**AVIS RELATIF A LA PROTECTION
CONTRE LES EVENTUELS EFFETS NOCIFS ET NUISANCES
PROVOQUES PAR LES RAYONNEMENTS NON IONISANTS
GENERES PAR DES ANTENNES EMETTRICES STATIONNAIRES**

Commune : GRACE-HOLLOGNE - Exploitant : PROXIMUS

Référence exploitant : 41CDF_01

Rapport n° 1729 / 2023

Figure 1 : Vue en plan des lieux de séjour et des points de contrôle

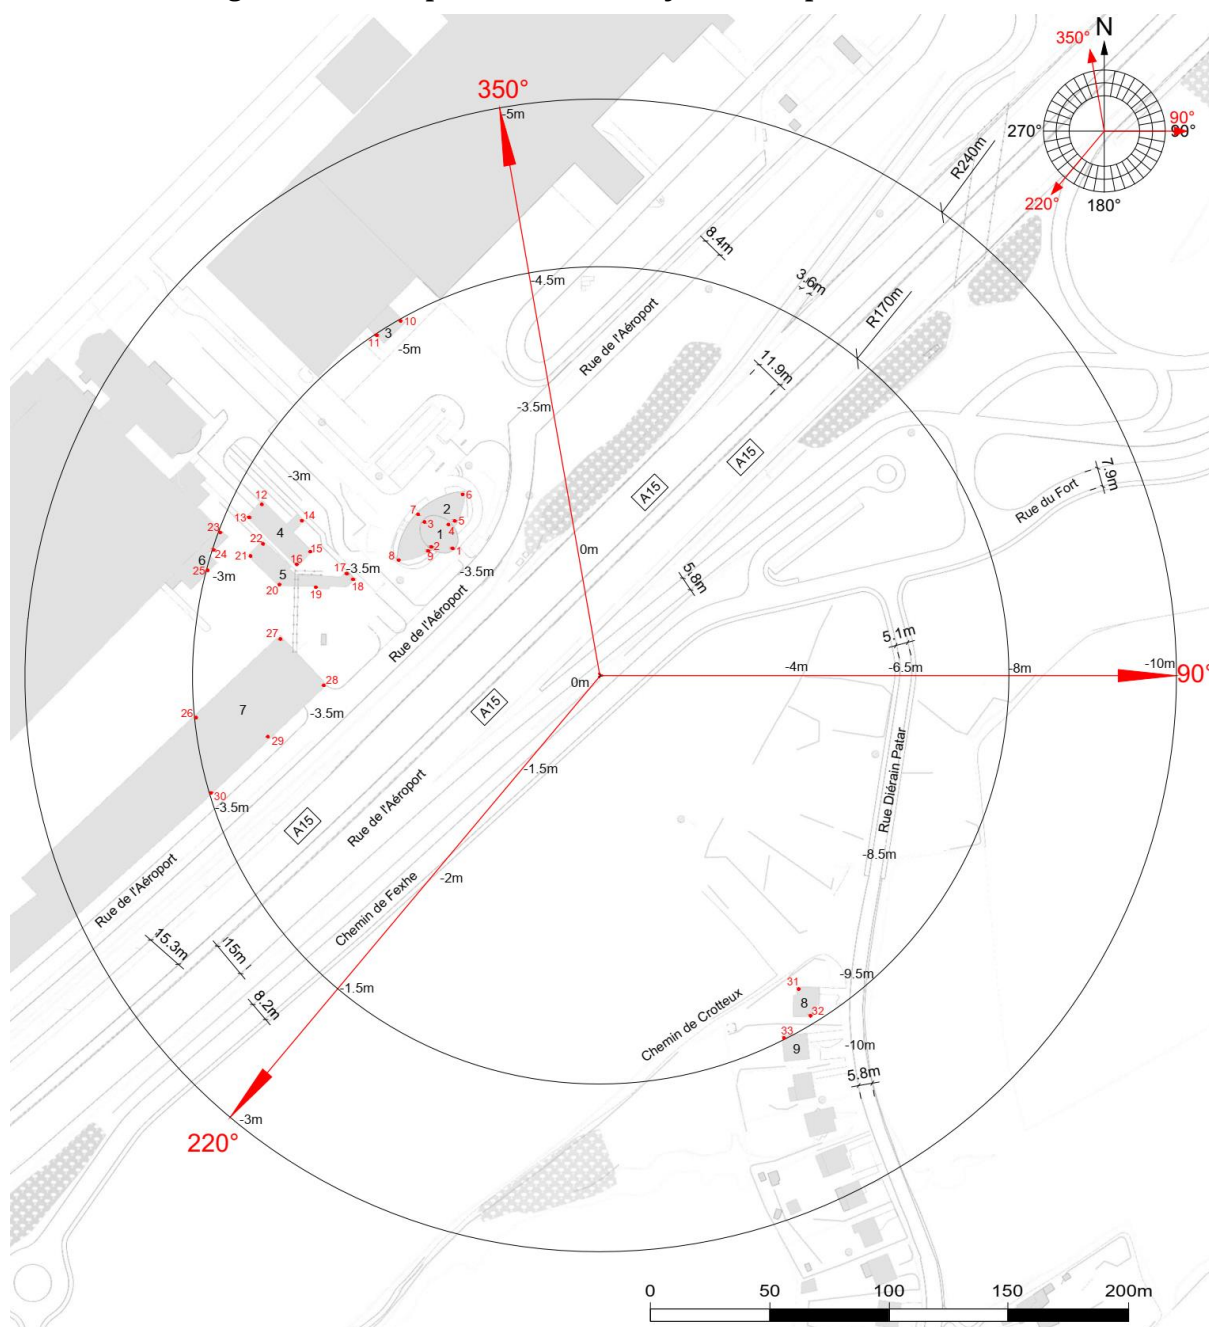
- le numéro du point de contrôle repris sur un des plans de la figure 1;
- le numéro du LS dans lequel se trouve le point de contrôle de la 1^{ère} colonne ;
- l'atténuation d'obstacle prise en compte pour le calcul de l'indice d'exposition dans le LS ;
- le résultat du calcul de l'indice d'exposition.

N° point de contrôle	LS	Atténuation (dB)	Indice d'exposition relatif à la limite par installation IE_i
6	LS2	3,0	0,193
1	LS1	3,0	0,191
4	LS1	3,0	0,181
5	LS2	3,0	0,168
2	LS1	3,0	0,144
3	LS1	3,0	0,135
7	LS2	3,0	0,126
9	LS2	3,0	0,119
8	LS2	3,0	0,092
28	LS7	3,0	0,071
18	LS5	3,0	0,056
17	LS5	3,0	0,055
29	LS7	3,0	0,054
10	LS3	3,0	0,049
11	LS3	3,0	0,045
19	LS5	3,0	0,045
15	LS4	3,0	0,041
27	LS7	3,0	0,039
14	LS4	3,0	0,036
16	LS4	3,0	0,036
20	LS5	3,0	0,032
31	LS8	3,0	0,030
30	LS7	3,0	0,029
22	LS5	3,0	0,025
32	LS8	3,0	0,024
33	LS9	3,0	0,022
21	LS5	3,0	0,022
12	LS4	3,0	0,022
26	LS7	3,0	0,021
13	LS4	3,0	0,019
23	LS6	3,0	0,014
24	LS6	3,0	0,014
25	LS6	3,0	0,013

En ce qui concerne les antennes de l'installation mentionnées dans le tableau 1, la distance maximale à laquelle la limite pourrait être atteinte, à l'extérieur, est égale à 77,4 m. S'il n'y a pas de LS à une distance inférieure, les antennes respectent forcément la limite d'immission.

Dans le cas des LS situés à l'intérieur des bâtiments, une atténuation d'obstacle est prise en compte et il en résulte que la distance maximale à laquelle la limite pourrait être atteinte se réduit à 54,8 m.

Les résultats de l'évaluation décrite au paragraphe 4 indiquent que les antennes émettrices stationnaires de l'installation faisant l'objet du présent avis ne produisent pas, dans un lieu de séjour, un rayonnement électromagnétique maximum supérieur aux limites fixées à l'article 4 du décret.
